# **Avis délibéré de l'Autorité environnementale sur l'augmentation de la pression maximale de service de la canalisation de gaz naturel Lussan-Lias (32)**

**n°Ae : 2016 - 79**

Figure 3 : travaux de terrassement pour pose de dalles de protection (source : étude d'impact).

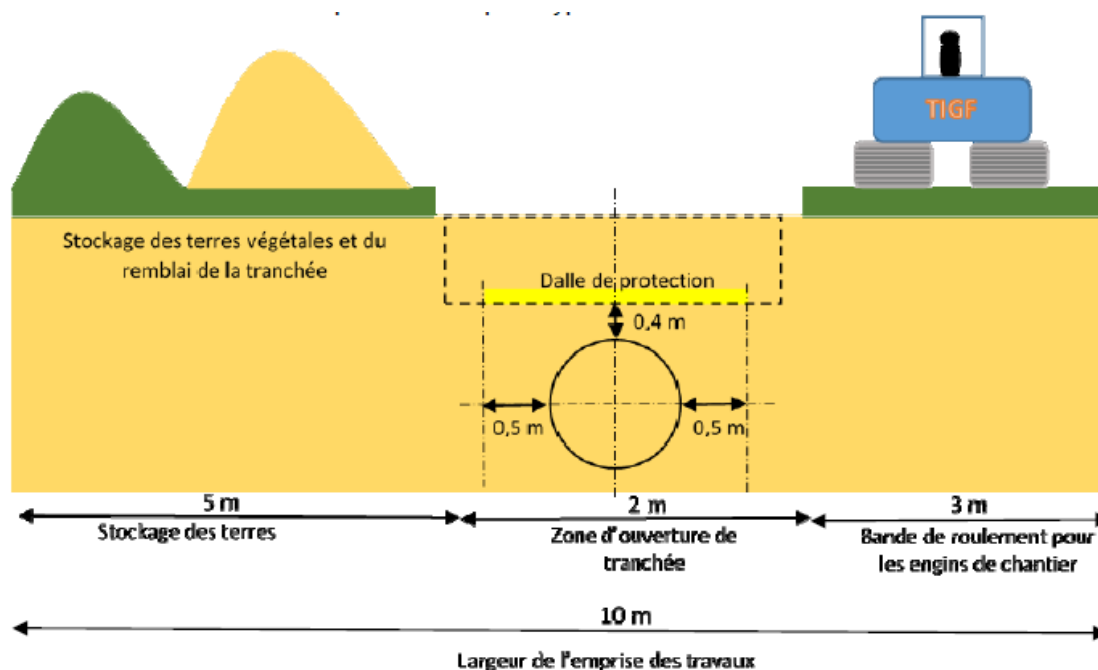
Pour le secteur concerné par les périmètres rapproché et éloigné de la station de captage de « Sainte-Catherine », sur un linéaire d'environ 490 m, le maître d'ouvrage devra préciser les méthodes utilisées pour se conformer aux prescriptions de l'arrêté préfectoral de déclaration d'utilité publique du 18 décembre 2015.

***L'Ae recommande que le maître d'ouvrage présente dans l'étude d'impact les mesures spécifiques mises en œuvre pour les travaux de pose de protections physiques situés dans le périmètre de protection du captage « Sainte-Catherine ».***
